**Anhang 1: Workshopverfahren Arealentwicklung Gygerrain
Schlussbericht des Begleitgremiums vom 09.09.2021**

Gemeinde Spiez / Helmle AG
Arealentwicklung «Gygerrain»

Schlussbericht des Begleitgremiums

Bern, 9. September 2021

Abb. 7 Variantenfächer Workshop 1

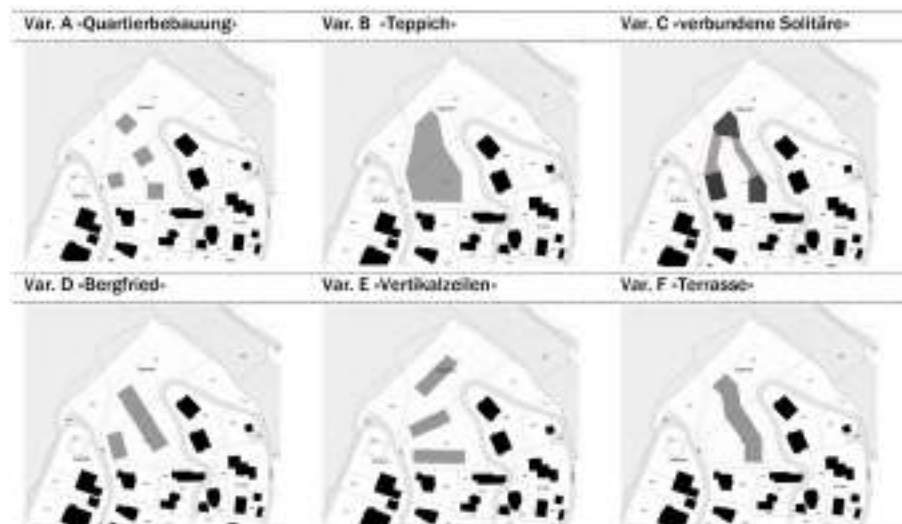
- Das Begleitgremium favorisiert die Weiterbearbeitung der städtebaulichen Ansätze A (Quartierbebauung), C (Verbundene Solitäre) und einen modifizierten Ansatz F (Terrasse). Die Ansätze B (Teppich), D (Bergfried) und E (Vertikalzeilen) werden nicht als zielführend beurteilt. Das Begleitgremium ist auch neuen Varianten gegenüber offen, so z.B. einer Kombination von Variante E mit Variante A rückversetzt.

Abb. 8 Variantenführer Workshop 2

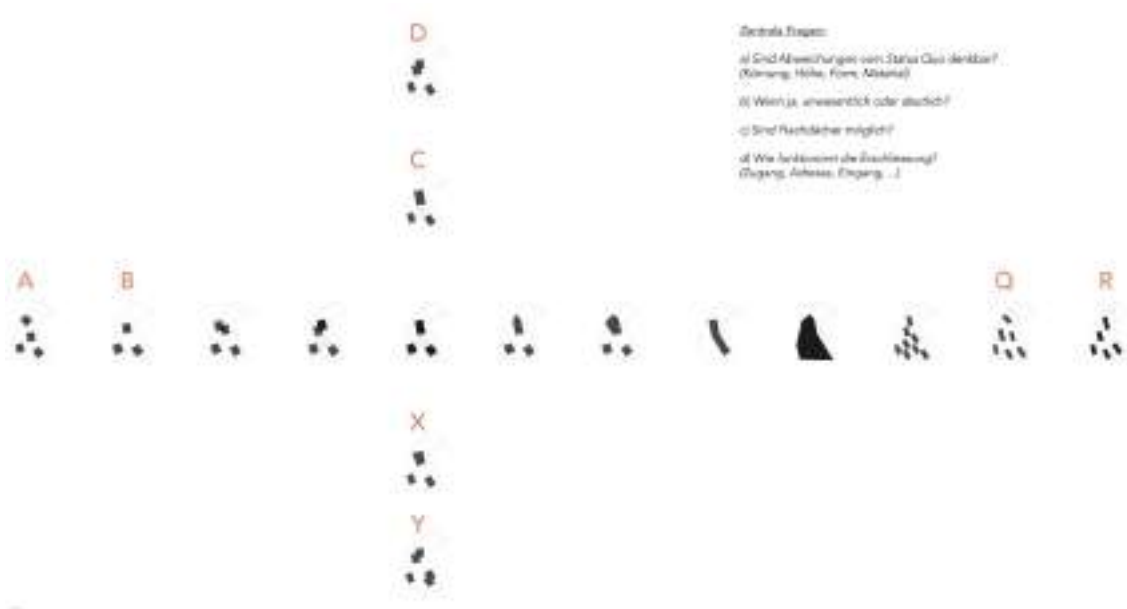
- Der entworfenen Variantenfächer mit acht weiter bearbeiteten Varianten ist vielfältig. Das Begleitgremium empfiehlt, die Bebauungsvarianten Q-flach (Ansatz «Teppich») und X-hoch (Ansatz «Sonderling») weiterzubearbeiten und zu vertiefen. Das Weiterverfolgen der Varianten Y-gestaffelt wird nicht als zielführend beurteilt.

- Die geforderten Nutzflächen werden nachgewiesen. In Abhängigkeit der Varianten ergeben sich Nutzflächen von 1'750 m² bis 2'800 m² GFo. Bei einer anrechenbaren Grundstücksfläche 5'585 m² liegt die geforderte Minimaldichte GFZo von 0.5 bei 2'793 m².
- Eine ergänzende Variante mit Ausrichtung der Gebäude in Hangrichtung bei Variante Q-flach im Sinne einer «Vertikalzeile» kann geprüft werden.
- Die noch schematischen grösseren Volumen des «Sonderlings» sind ausdifferenzieren und zu präzisieren, u.a. mit unterschiedlichen Setzungen. Dabei sind auch die Grundrisse weiterzuentwickeln und zu flexibilisieren.
- Die Setzungen der Gebäude resp. die Gebäudeabstände der Gebäude 1 und 3 zu Gebäude 2 sind zu prüfen.
- Die Platzierung eines Gebäudes im nordöstlichen Hangbereich (Steilhangbereich) ist zu prüfen.
- Weiter zu konkretisieren sind Dachformen und Fassadenkonzeption.

Abb. Situation, Repositionierung, neuer Zustand rot gepunktet

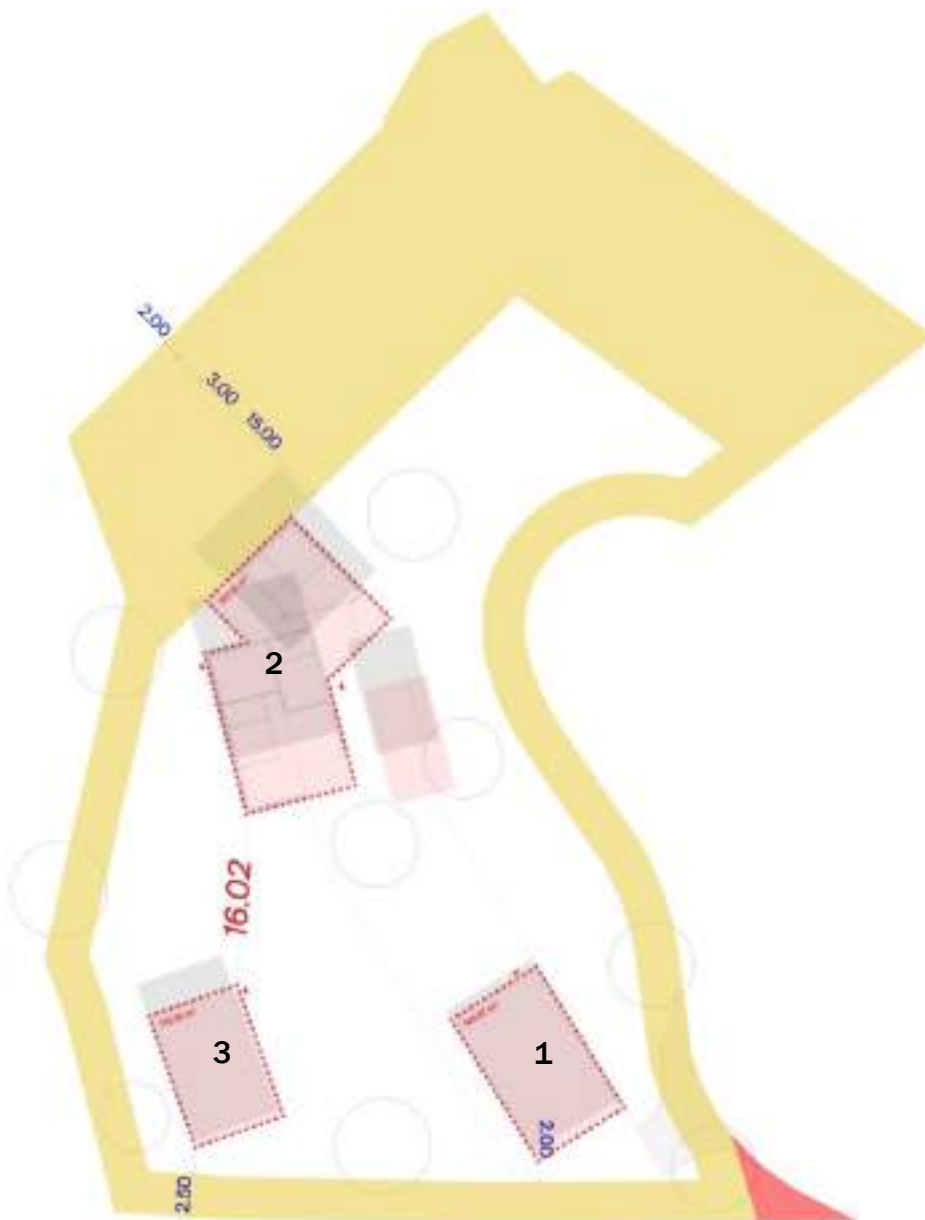
- Aufgrund der Auflagen AWN zum Waldabstand wurde die Setzung (Dimensionen und Abstände) der Gebäude und der Einstellhalle angepasst.
- Damit der vorgeschriebene Waldabstand von 20.0 m eingehalten werden kann, musste der Solitär rund 4 Meter verschoben und um rund einen halben Meter (Horizontaldistanz) hangaufwärts geschoben werden.
- Dies hatte zur Folge, dass auch die Gebäude 1 und 3 leicht verschoben werden mussten. Dadurch wird erreicht, dass der zwischen den Gebäuden und dem Solitär liegende Raum genügend gross bleibt. Das Volumen von Gebäude 3 wurde leicht verkleinert.

Abbildung 2
Riedweg, Strecke Parzelle 4911 bis Gyerrain

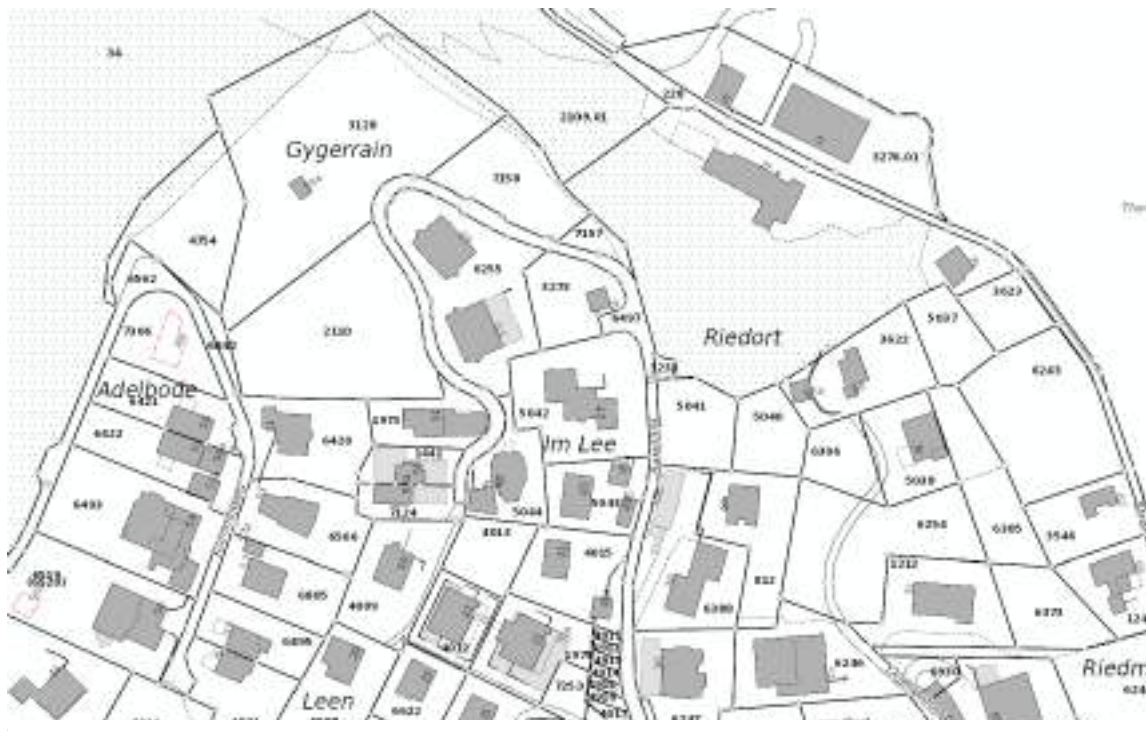
Entlang der Zufahrtsstrecke zur geplanten Neuüberbauung sind viele Sicherheitsdefizite resp. Gefahrenstellen zu erkennen («RSI-Tabellen», Kap. II.6, S. 10ff). Bereits heute ist die Verkehrssicherheit auf der betreffenden Strecke mit dem nach Einschätzung der BFU geringen Verkehrsaufkommen beeinträchtigt. Die allermeisten Sicherheitsdefizite sind Sichteinschränkungen bei den Grundstückszufahrten (bfu-Grundlage «Sicht an Verzweigungen und Grundstückszufahrten»). Im Zusammenhang mit einer geplanten Neuüberbauung und dem damit verbundenen Mehrverkehr verschärft sich diese Problematik zusätzlich.
